原発本第41号
2023年5月31日

川内原子力発電所原子炉施設保安規定変更認可申請書の一部補正について

別添（川内原子力発電所原子炉施設保安規定変更前後比較表）の一部補正

川内原子力発電所原子炉施設保安規定変更案

図4-1

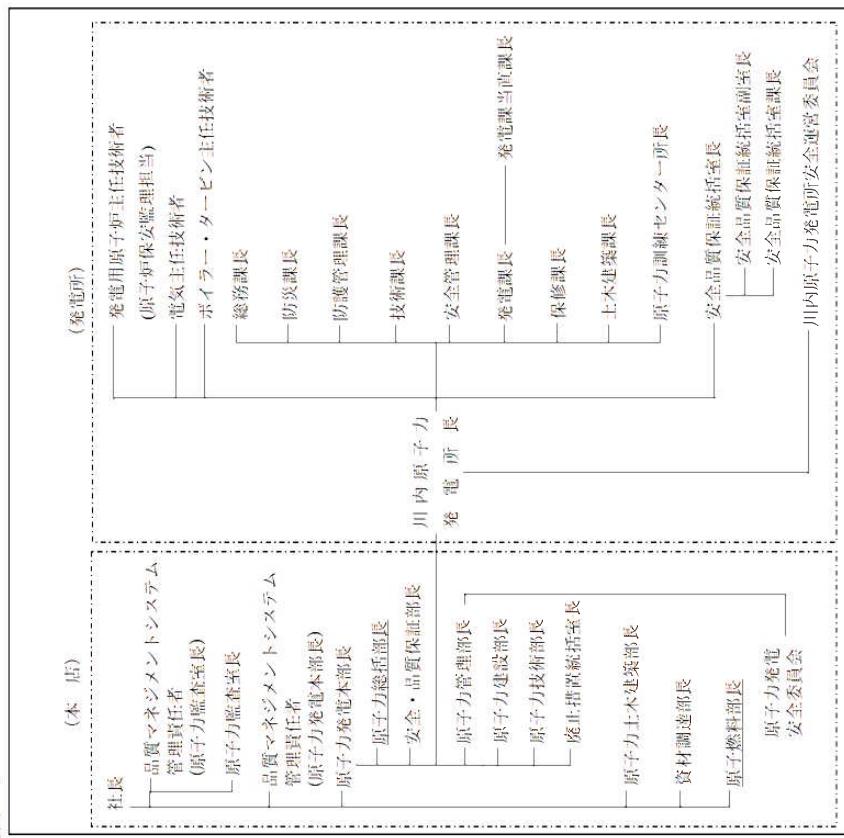
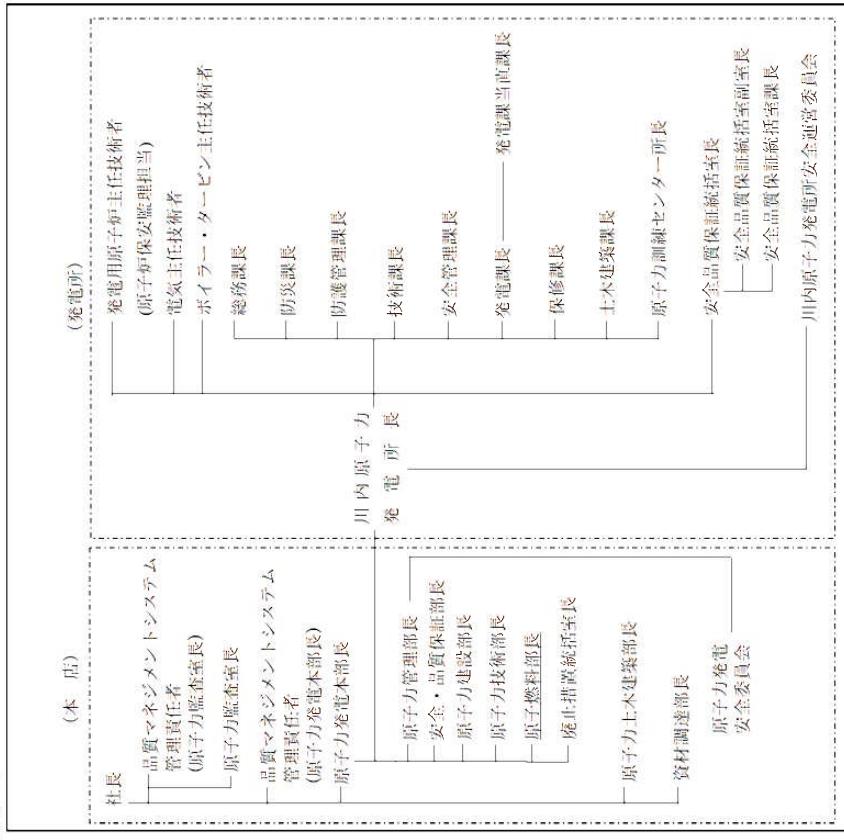
第4条 発電所の保安に関する組織は、図4-1のとおりとする。

第4条 発電所の保安に関する組織は、図4-1のとおりとする。
